# Bilag 15

## Udledningstilladelse til HOFOR til udledning af tag- og overfladevand fra Jernbanebyen og DSB's nye værksted til Tømmergraven, Københavns Havn

Sagsnr.  
2023-0433314.

Figur 4. Kort over oplandet, som anført i tillæg 2024 til Spildevandsplan 2018. Arealfordelingen afviger en smule fra arealet anført i ansøgningen, men forskellen er ikke af betydning.

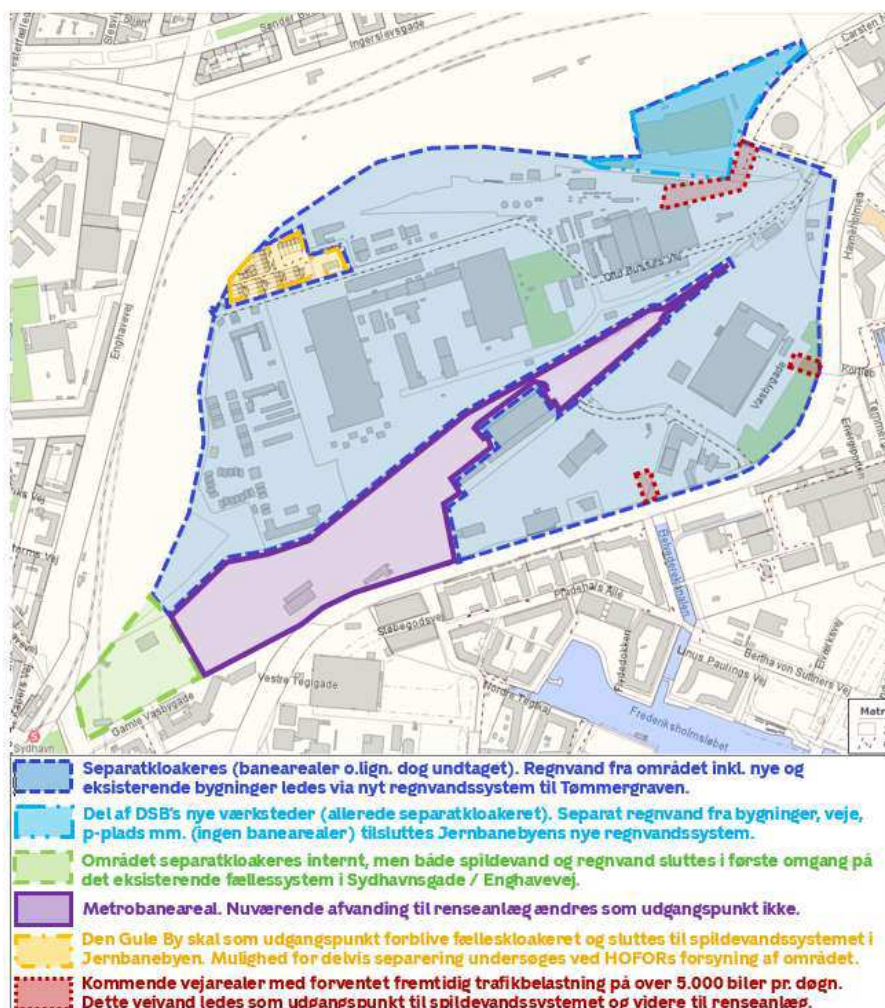
Området indgår i spildevandsplansprojekttillæg 2024 til spildevandsplan 2018. Tag- og overfladevand håndteres i overensstemmelse med spildevandsplantillægget adskilt fra spildevandet fra boliger og virksomheder, og ønskes udledt til Tømmergraven i Københavns Havn.

Bilag 2 Forudsætningsnotat beskriver beregninger, der ligger til grund for ansøgningen. Bilaget indeholder oplysninger, som TMF ikke kan verificere, men da disse oplysninger ligger ud over det, der er behov for at kunne foretage en oplyst vurdering af udledningens påvirkning af vandområdet, har TMF ikke fundet grund til at efterspørge ændringer af bilaget.

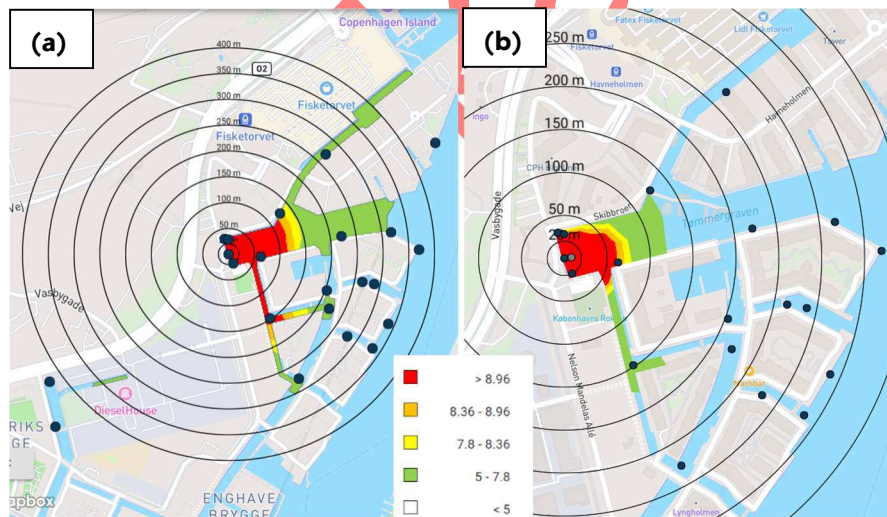
Ansøger har med en dynamisk boksmodel for Tømmergraven beregnet, at ligevægtskoncentrationen for zink i Tømmergraven vil være under det generelle miljøkvalitetskrav under hensyntagen til den i forvejen forekommende koncentration og hvor det antages, at der kun sker en tidedavspåvirket vandudveksling mellem Tømmergraven og det resterende vandområde. Der er således ikke medtaget vandudveksling som følge af strøm- og vindforhold. Denne antagelse gør beregningerne konservative og underestimerer opblandingsforholdene i recipienten.

I ansøgningen redegøres der for, at det primært er zink der kan påvirke vandmiljøet. OMB anser de udførte beregninger for anvendelige i forhold til at belyse påvirkningen af vandmiljøet. Beregningerne viser mulighed for enkeltstående kortvarige overskridelser af maksimumkravet for zink i Tømmergraven. OMB vurderer, at ansøger har ret i vurderingen af, at den foreslåede rensning vil medføre, at udledningen ikke medfører overskridelser af det maksimale miljøkvalitetskrav for zink i Tømmergraven og Nordlige Øresund.
